REN - REDE ELÉCTRICA NACIONAL, S. A.

MODIFICAÇÃO DAS LINHAS ELÉCTRICAS AÉREAS, A 150 kV, DE LIGAÇÃO À SUBESTAÇÃO DE FERNÃO FERRO

ESTUDO DE IMPACTE AMBIENTAL

ADITAMENTO

F:\V8\Pictorv\Fedrv\pdf\print-normal.pit
 28/04/2009 18:27:11 C_Goncalves
 E:\Ms\Amb\DesFina\ADITAMENTO_MODIFICACAO_Abril09\1322-EA-23-MDA2-006.dgn

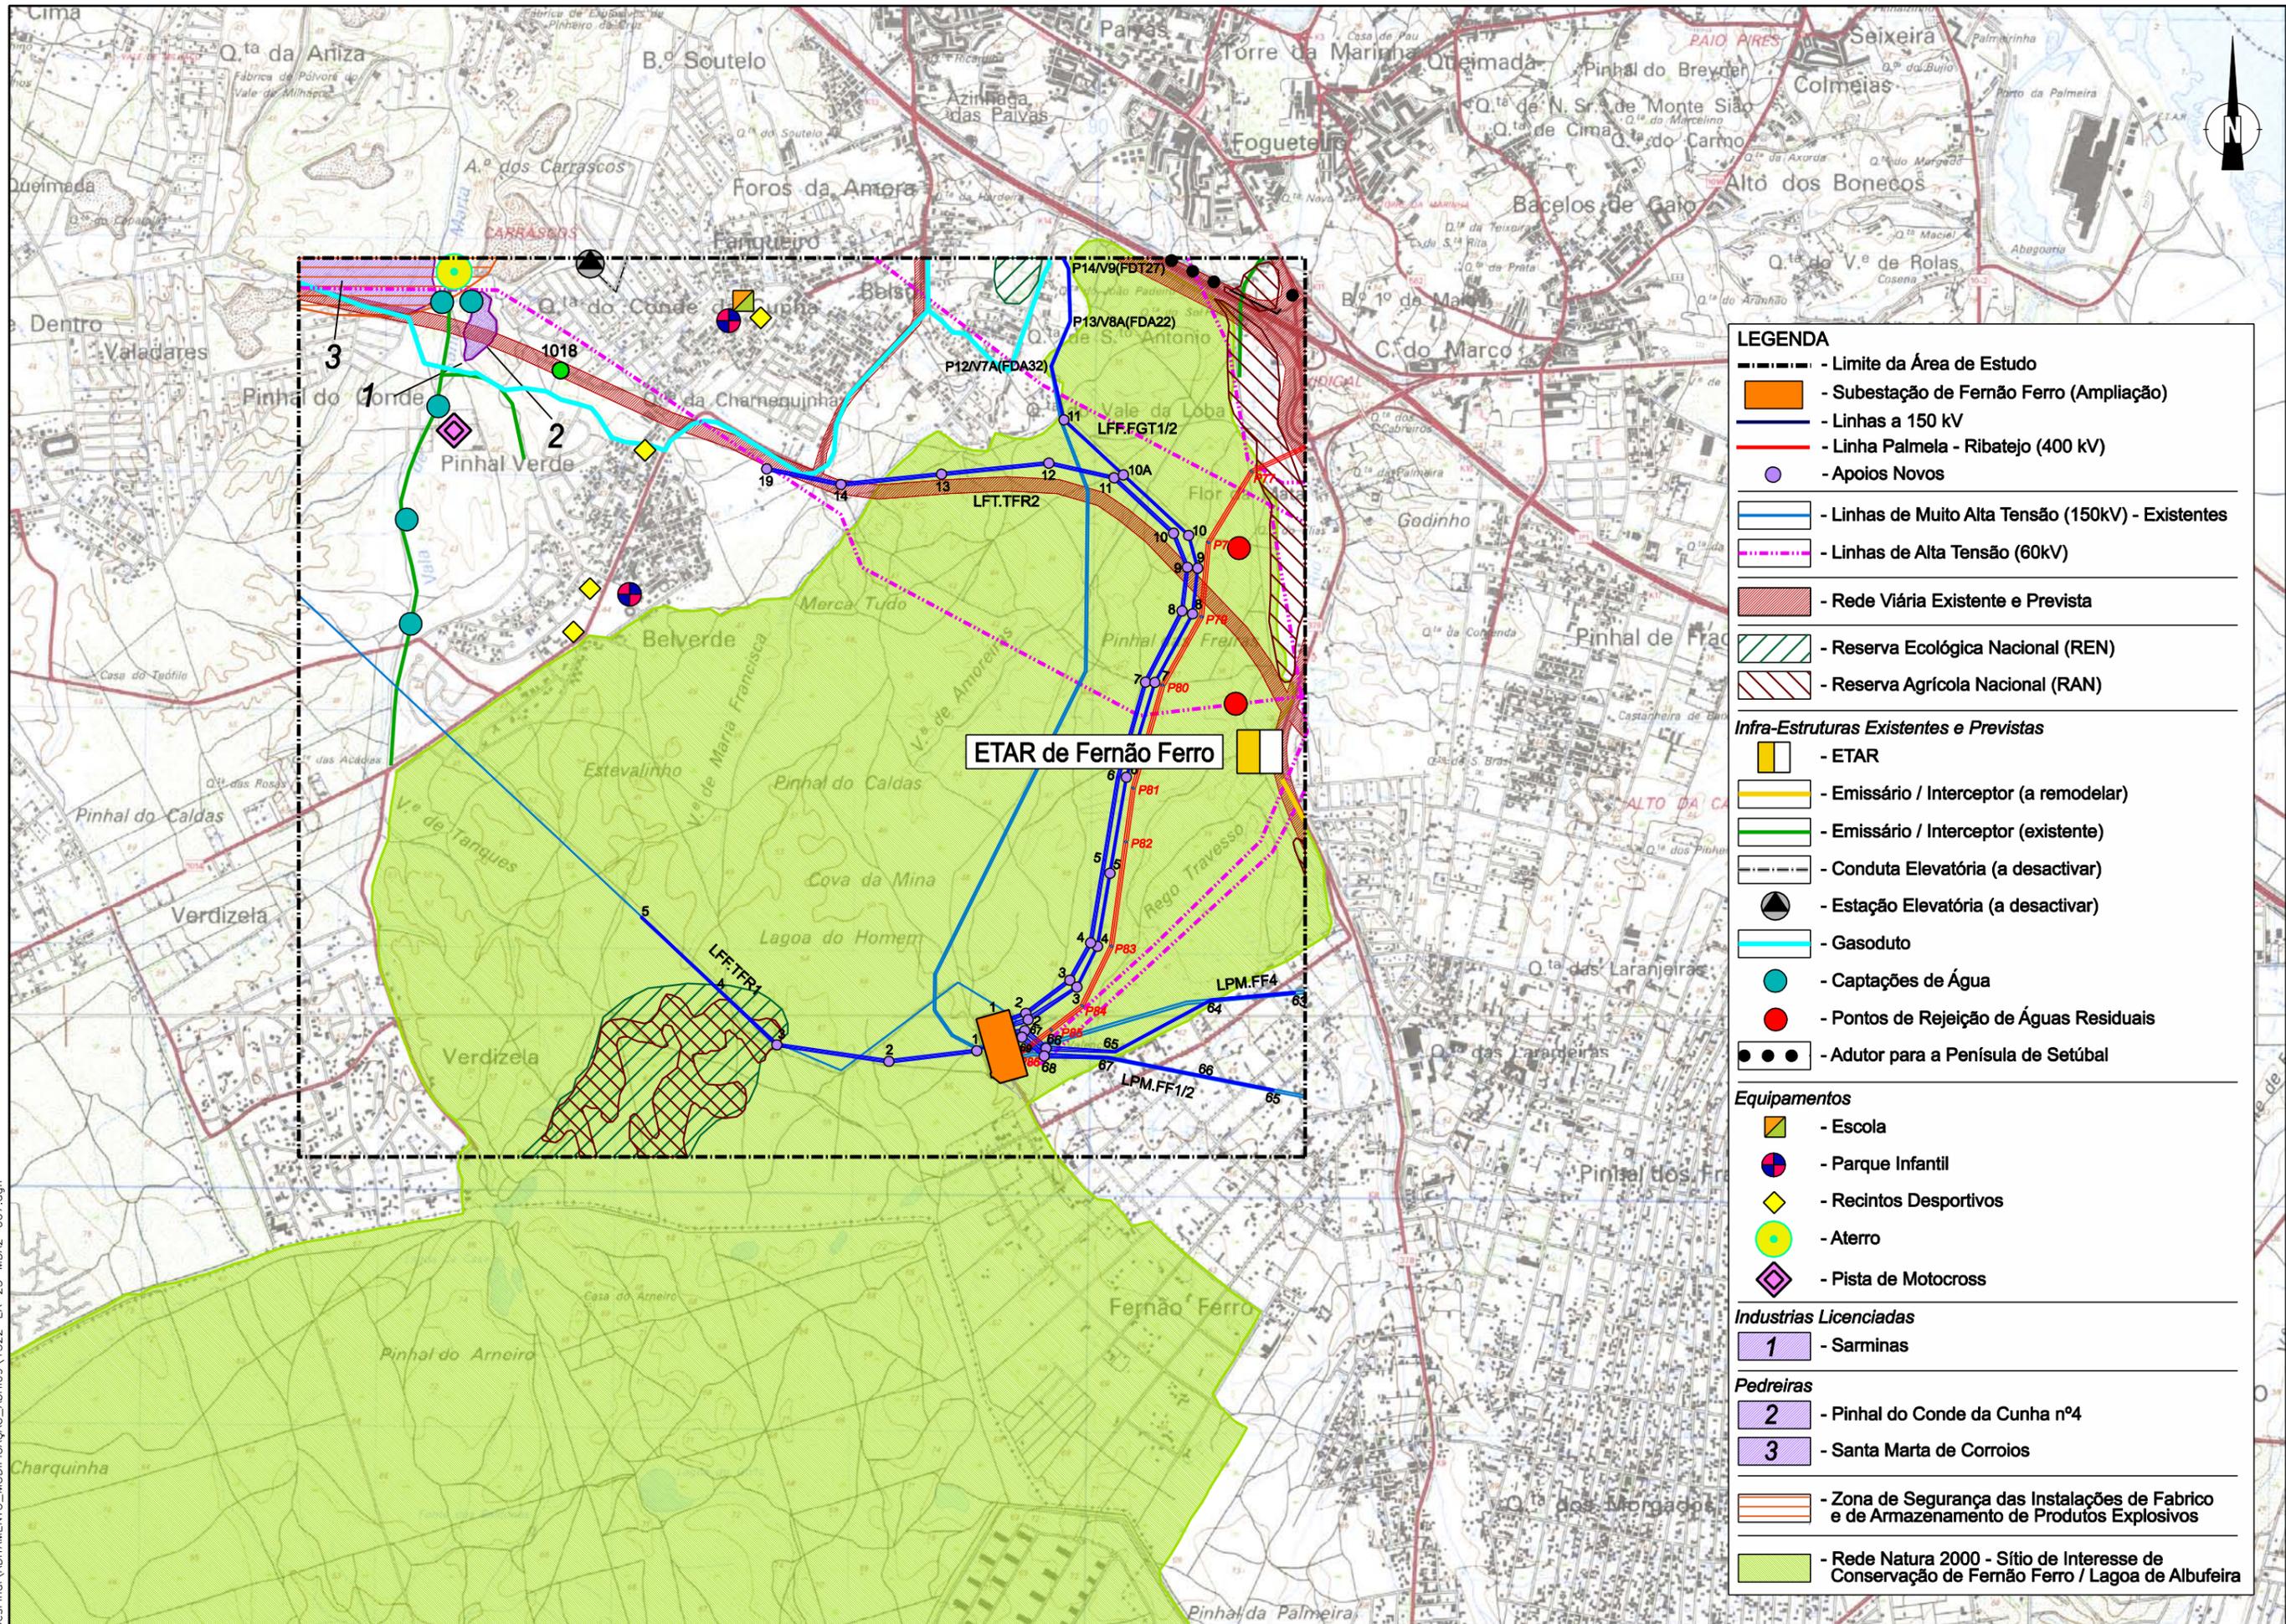
A7) Um novo Esboço Corográfico (admitindo-se a escala 1:25 000), que retracte a situação actual, as 3 fases dos trabalhos e a situação final, através de desenhos individualizados em tamanho A3. Em qualquer dos novos desenhos, as LAT deverão ser identificadas pela sua designação e deverão igualmente constar os apoios com a respectiva identificação numérica.

Em Anexo apresentam-se, em A3 e à escala 1/25 000, 5 Desenhos (**1322-EA-23-MDA2-002 a 1322-EA-23-MDA2-006**) que reflectem a situação actual, os 3 faseamentos da intervenção prevista e a situação final.
